GOVERNO DO ESTADO DE MINAS GERAIS

Parecer nº 8/FEAM/URA JEQ - CAT/2024

PROCESSO Nº 1370.01.0023910/2023-35

PARECER ÚNICO		
VINCULADO AO DOCUMENTO SEI Nº: 82898159		
INDEXADO AO PROCESSO: Licenciamento Ambiental (AMPLIAÇÃO)	PA COPAM / SLA 2238/2022	SITUAÇÃO: Sugestão pelo Indeferimento
FASE DO LICENCIAMENTO: LAC 1 (LP+LI+LO)		VALIDADE DA LICENÇA: *****

Figura 1. Imagem aérea da área solicitada para regularização ambiental, com representação da estrutura de pilha de rejeito/estéril (polígono laranja) inserido no interior de áreas de preservação permanentes - APP (polígonos azuis).

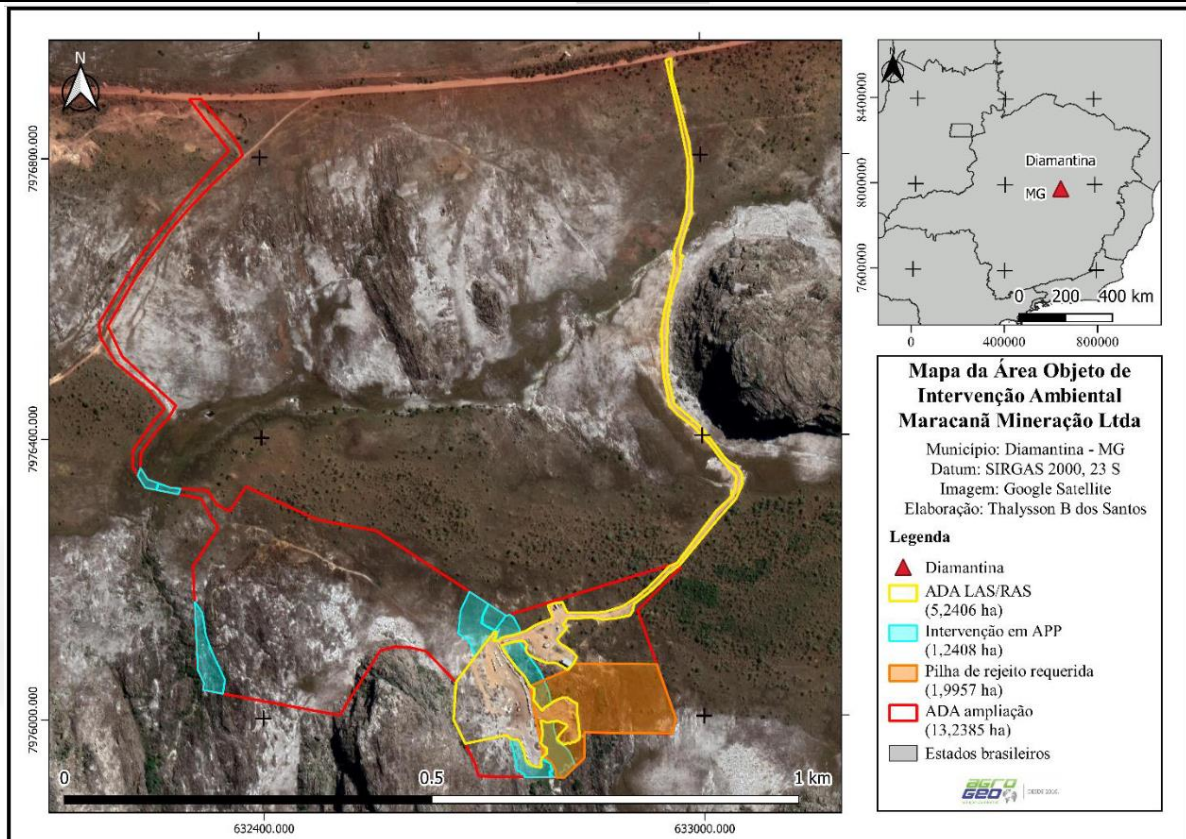
A partir da análise técnica dos estudos ambientais e documentos instrutivos da referida solicitação, verificou-se que a ampliação das estruturas de pilhas de rejeito/estéril está projetada para ser alocada em área de preservação permanente - APP, conforme Imagem 1.

Foi apresentado “Estudo de inexistência de alternativa técnica locacional” (SEI 66880739) no qual o empreendedor justifica a intervenção em APP e supressão de espécies ameaçadas, para implantação da cava, acessos e ampliação da pilha de rejeitos, em atendimento ao Decreto Estadual nº47.749/2019. O documento justifica corretamente, que a área da jazida mineral tem rigidez locacional, não havendo por isso alternativa. No entanto, para as demais estruturas, estrada de acesso e ampliação da área pilha de rejeito, não foram apresentadas alternativas, apenas justificado que “Estas

devem ser alocadas próximo à frente de lavra, para facilitar o acesso durante a operação do empreendimento”. Não foi, portanto, apresentada alternativas que justifiquem a escolha apresentada. Analisando imagens de satélite, constata-se a existência de áreas próximas à frente de lavra que aparentemente comportariam a ampliação da pilha, recuando da área de APP, e ainda assim, mantendo-se próxima a área de lavra. Conclui-se que o estudo não atende ao termo de referência, não tendo sido apresentada nenhum tipo de alternativa, análise espacial, econômica, de segurança, ou outro fator, que justifique a escolha apresentada, não havendo cenários a serem avaliados para subsidiar a aprovação da locação do empreendimento pleiteado.

Figura 3. Distribuição das espécies ameaçadas de extinção

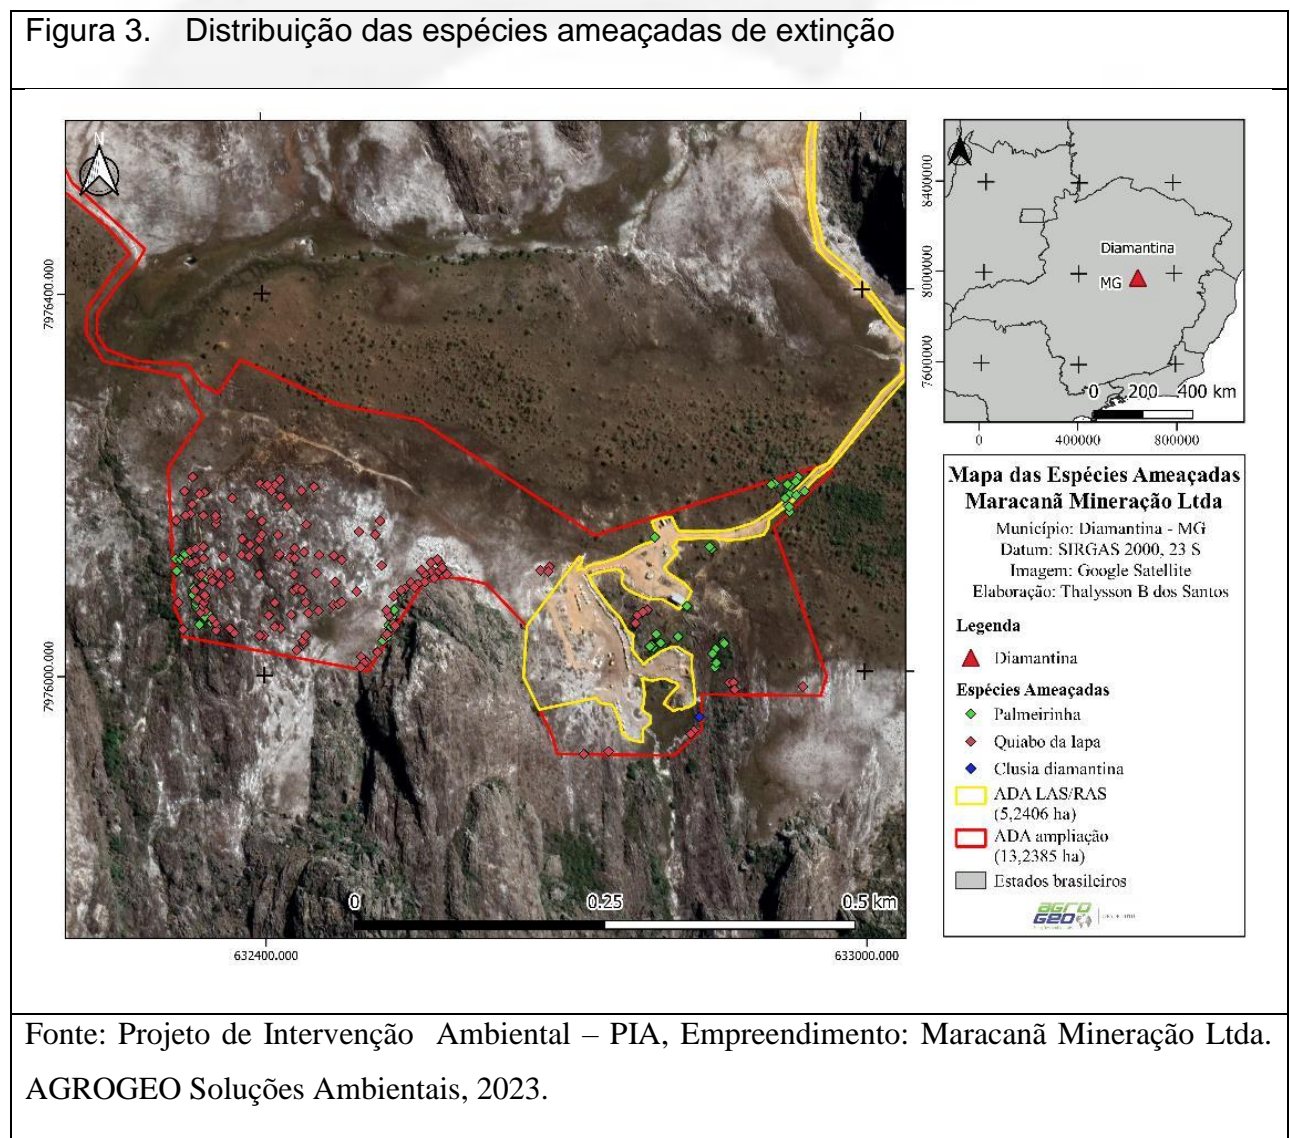
Constata-se ainda que, conforme Figura 30 do Projeto de Intervenção Ambiental - PIA reproduzida a seguir, há distribuição de espécies ameaçadas tanto na área com evidente rigidez locacional (cava), quanto nas demais, inclusive nos acessos

os quais podem ser desenhados de forma a manter as espécies em campo. Da mesma forma que para a intervenção em APP não foi apresentada nenhuma alternativa locacional ou argumento que justifique o projeto apresentado ser melhor do que outros traçados possíveis. Foi apenas justificado no PIA, que será feito o replantio das espécimes e a realocação dos indivíduos e que esta intervenção não representará risco para a sobrevivência *in situ* da espécie, que ocorre em outras áreas do entorno.

Figura 4. Imagem aérea contendo parte da área solicitada para regularização ambiental, bem como os potenciais espeleológicos locais definidos. Note que as estradas utilizadas pelo empreendimento foram suprimidas dos estudos espeleológicos.

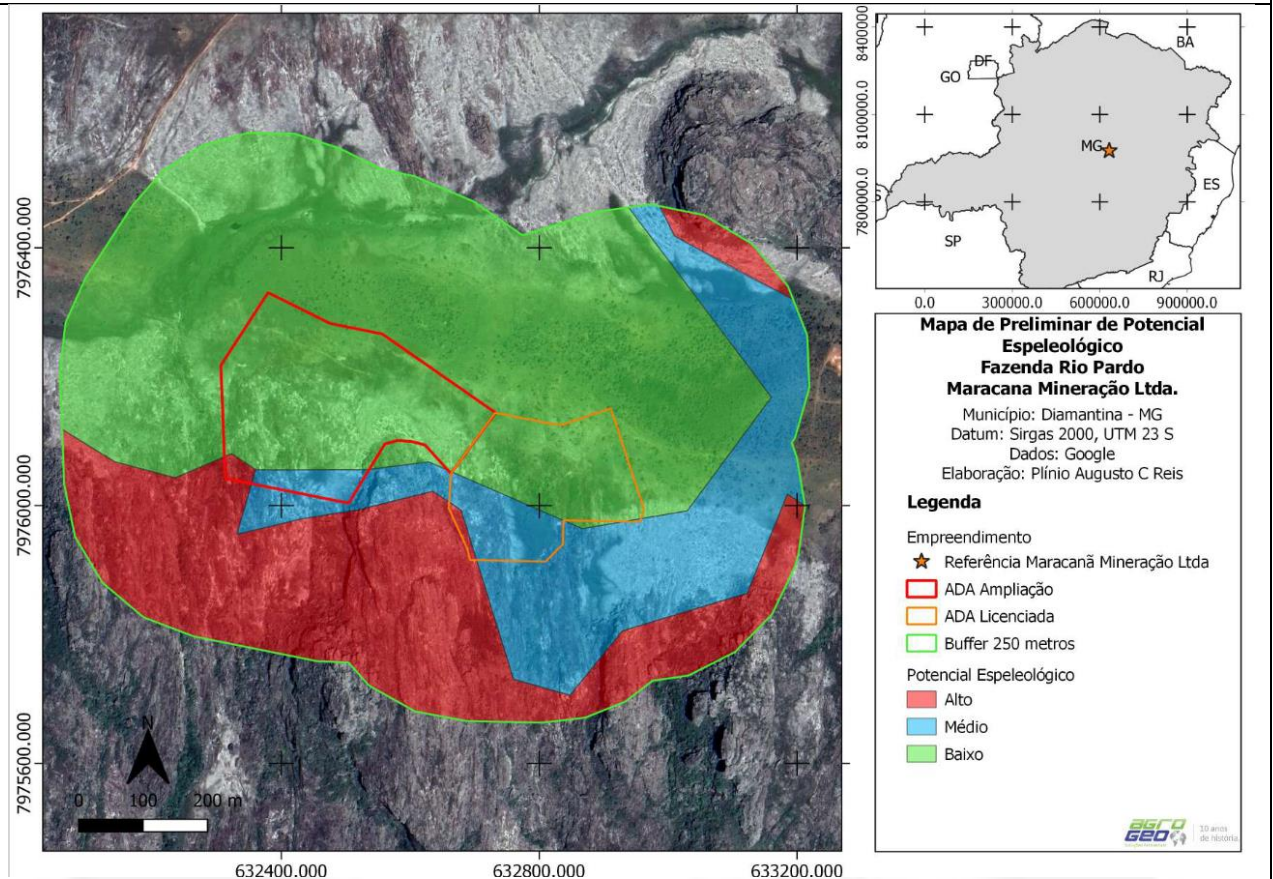
Durante a análise dos estudos espeleológicos, verificou-se que tais documentos foram elaborados desconsiderando as estradas e acessos utilizados pelo empreendimento. Considerando que as estradas representam “atividade passível de licenciamento ambiental” (ADA), estas deveriam ter sido consideradas nos estudos espeleológicos. Dessa forma, verifica-se que parte da ADA e entorno (buffer) não foi prospectada, não sendo possível inferir sobre a existência de cavidades naturais subterrâneas nestes locais.
